Keuringsverslag van een elektrische laagspanning- en zeer lage spanningsinstallatie

NIET CONFORM

Straatnaam Heiveldlaan
Huisnummer 31
Busnummer 1
Postcode 2950
Gemeente Kapellen (2950)
Land België

Controlebezoek van een oude huishoudelijke elektrische installatie van een wooneenheid bij verkoop op vraag van de verkoper volgens (KB 08/09/2019) - AREI Boek 1- 8.4.2. en 8.2.1. en 4.2.4.3.

Afbeelding schakel- en verdeelbord:

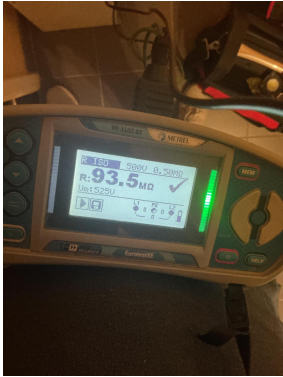
- I1.01 Eëndraadschema van de installatie is niet aanwezig. (Boek 1 Afdeling 2.12 - 2.13 en 3.1.2)
- I1.03 Situatieschema van de installatie is niet aanwezig. (Boek 1 Afdeling 2.12 - 2.13 en 3.1.2)
- I2.03 De continuïteit van equipotentiaalverbindingen en/of beschermingsgeleiders zijn niet waarborgd. (Boek 1 Onderafdeling 5.3.5.3.G. en 5.4.3.5)

Geen aarding op stopcontacten linkse slaapkamer en woonkamer
- I3.09 De aansluiting van de aardingsonderbreker is te herzien. Deze dient aan de ene zijde verbonden te zijn met de aardgeleider en aan de andere zijde met de hoofdaardingsklem, equipotentiale verbindingen, beschermingsgeleiders, enz...(Boek 1 Onderafdeling 5.4.2.1 en 2.5)

Onder en bovenkant meten door
- I5.01 De aanduiding van de stroomkringen en/of apparatuur, aansluitklemmen, enz dient aangebracht of vervolledigd te worden. (Boek 1 Onderafdeling 3.1.3.1. en 3.1.3.3.A. en 5.1.6.1)

- I5.11 Niet gebruikte invoeringen van het verdeelbord zijn niet correct of onvoldoende afgedicht. (Boek 1 Afdeling 5.1.4. en 4.2.2.3.)
- I5.14 De nominale spanning dient duidelijk vermeld te worden op een oordeelkundig gekozen plaats. (Boek 1 Onderafdeling 3.1.3.3.)

- I6.02 Een algemene differentieelstroombeschermingsinrichting met een nominale stroom (In) van minstens 40A en een gevoeligheid van maximum 300mA is niet geplaatst. (Boek 1 Onderafdeling 4.2.4.3. en 5.3.5.3.a.)

- I7.01 De smeltzekeringhouders of houders van kleine vermogensschakelaars met pennen met een sectie kleiner dan 10mm² zijn niet voorzien van kalibreerelementen. (Boek 1 Onderafdeling 5.3.5.5.A.)

- I8.09 Bij aansluiting van meeraderige geleiders dient men aangepaste adereindhulzen te gebruiken. (Boek 1 Onderafdeling 5.2.6.1. en 1.4.1.2.)
